Mission régionale d'autorité environnementale
ÎLE-DE-FRANCE

**Avis délibéré
sur le projet de centrale photovoltaïque
situé à Férolles-Attilly
(Seine-et-Marne)**

N°MRAe APJIF-2022-013
en date du 24/02/2022

Figure 4: Superposition du plan masse définitif de juin 2021 avec les enjeux faune/flore déterminés suite aux inventaires écologiques - Etude d'impact p.146

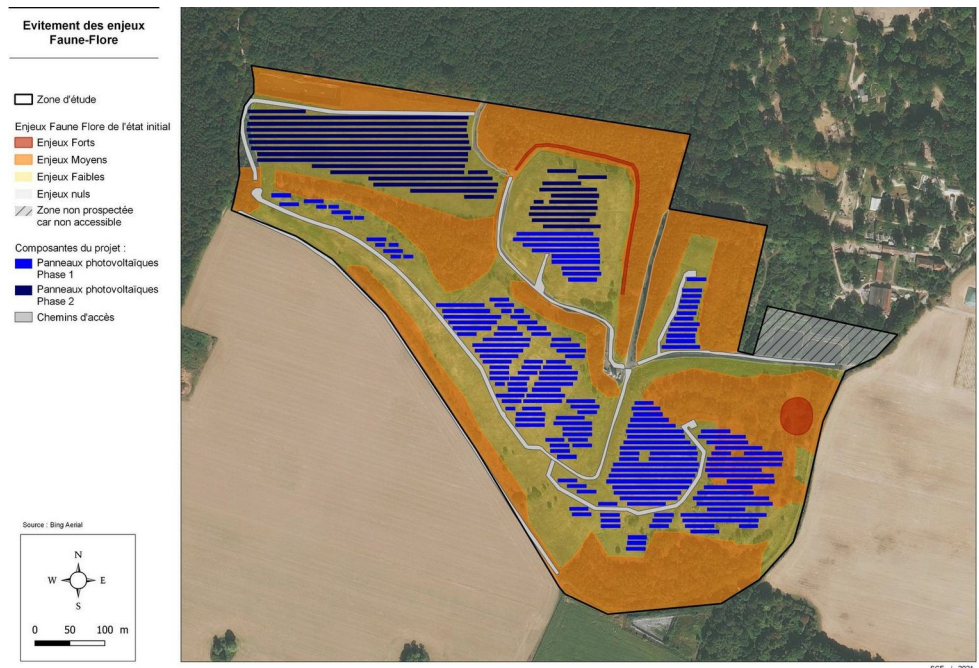
La séquence éviter-réduire-compenser (ERC) est présentée au regard de l'évaluation des impacts du projet. Compte tenu de ce qui précède, elle n'est donc que partielle. Une cartographie (p.146) caractérise les zones d'évitement en lien avec les enjeux écologiques liés aux habitats et aux espèces identifiés sur le site. Le projet évite en totalité la zone humide occupée par la Roselière à Phragmites et conserve une zone tampon de 20 m autour de cette zone (p.156).

Cependant, la MRAe relève dans l'étude d'impact (p.158) qu'« *une zone d'environ 0,8 ha à l'est est impactée par le projet et nécessite d'être débroussaillée* ». La MRAe constate sur la carte (p.103) que cette zone constitue un habitat favorable à la reproduction des oiseaux et des insectes sans que le dossier n'apporte pas de justification au développement du projet au sein de celle-ci. La MRAe note également que les incidences sont évaluées au regard de la superposition du plan de masse définitif avec les enjeux faune/flore en ne prenant en compte que les panneaux photovoltaïques (figure 4). Pourtant, la carte du plan de masse (p. 145) montre d'autres aménagements (Tranchée HTA / interconnexion) susceptibles d'avoir des incidences sur des zones à enjeu plus fort. D'autres aménagements apparaissent sur la carte mais ne sont pas légendés.

(6) La MRAe recommande de :

- exposer les raisons pour lesquelles le projet se développe au sein d'une zone constituant un habitat favorable à la reproduction des oiseaux et des espèces et de justifier le choix de ne pas éviter cette zone dont la superficie est limitée à 0,8 ha ;
- mieux présenter l'ensemble des incidences susceptibles d'être occasionnées par le projet, aussi bien en phase chantier qu'en phase d'exploitation.
